VARIANTE DEL PROGETTO EOLICO
CRACO STIGLIANO
8 GENERATORI

PROGETTO ORIGINARIO A 10 GENERATORI
AUTORIZZATO CON D.D. 23AF.2016/D00070 DEL 08/09/2016

ALLEGATO 1
RELAZIONE TECNICA DESCRITTIVA DELLA PROPOSTA DI
VARIANTE NON SOSTANZIALE

SETTEMBRE 2018

Figura 1: Layout autorizzato a 10 aerogeneratori su IGM 1:25000 - Determina Dirigenziale 23AF.2016/D00070 del 08/09/2016

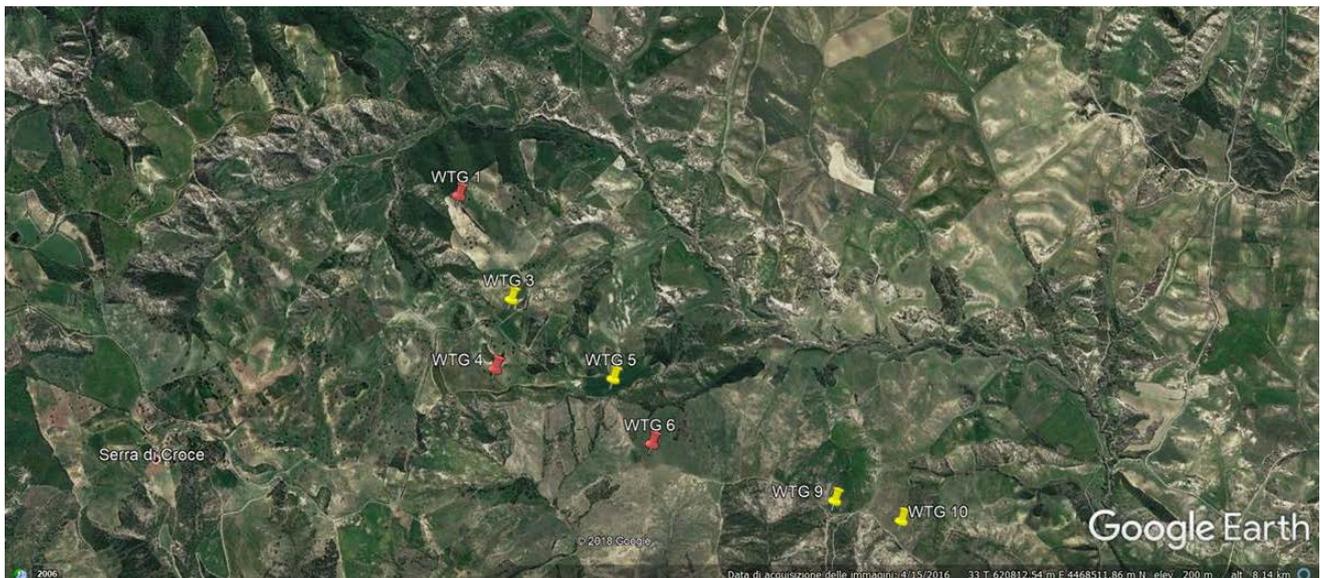
- Riduzione del numero di aerogeneratori da n.10 a n.8 aerogeneratori; con eliminazione degli aerogeneratori del progetto autorizzato identificati dalle sigle WTG_02 e WTG_07. (rif.Tabella 2).

- In lievi spostamenti di alcune turbine. In conseguenza della modifica del modello di aerogeneratore sono stati proposti lievi spostamenti nella ubicazione di n.2 aerogeneratori al fine di evitare l'instaurarsi dell'effetto selva e rispettare le distanze di sicurezza, rimanendo comunque sulle stesse particelle catastali del progetto autorizzato;

- Turbine WTG 03 e la WTG 10 sono spostate, rimanendo all'interno delle stesse particelle catastali del progetto autorizzato, rispettivamente di circa 13 m e 45 m.

Figura 2: Layout di variante a 8 aerogeneratori – Google Earth
